DIREZIONE GENERALE VALUTAZIONI AMBIENTALI

**OGGETTO: [ID: 9779] Valutazione preliminare ai sensi dell'art.6, comma 9 bis del D.Lgs. 152/2006. SS 106 “Ter”. Svincolo Malderiti – Lavori occorrenti per la realizzazione della manovra di uscita e della viabilità complanare per il collegamento funzionale tra la SS 106 “ter” e la viabilità per l’aeroporto di Reggio Calabria in corrispondenza dello svincolo di “Malderiti” e della rampa in direzione Sud di immissione sulla SS106 “ter”.**

**Nota tecnica.**

Fig. 3 – Planimetria rischio idraulico - straliccio (Fonte: All.5 alla Lista di Controllo - Planimetria rischio idraulico)

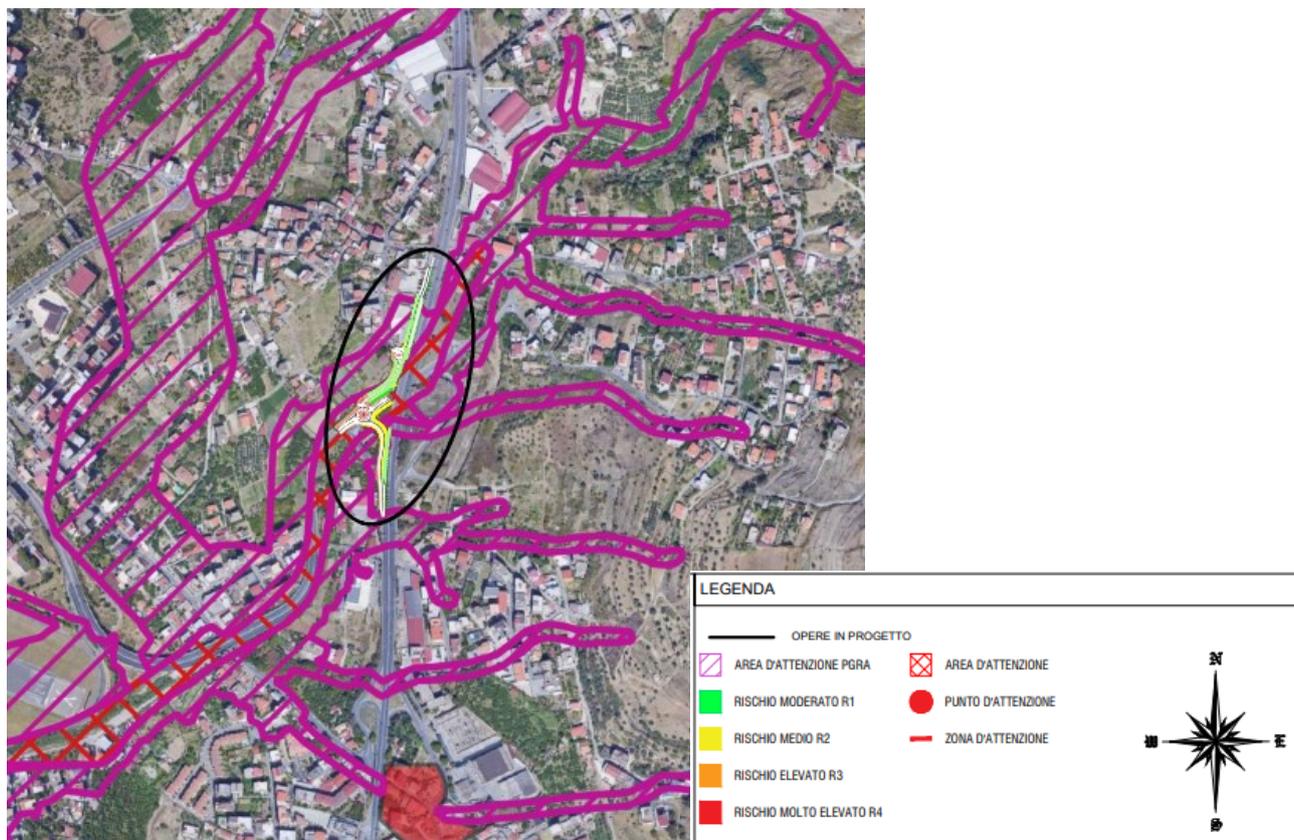
- al punto 11 “Aree a rischio individuate nei Piani per l’Assetto Idrogeologico e nei Piani di Gestione del Rischio di Alluvioni”, il proponente evidenzia che nel Piano di Assetto Idrogeologico (PAI) le aree di progetto ricadono in Area d’attenzione PGRA -D.S. n.540 del 13/10/2020, Fig. 3;
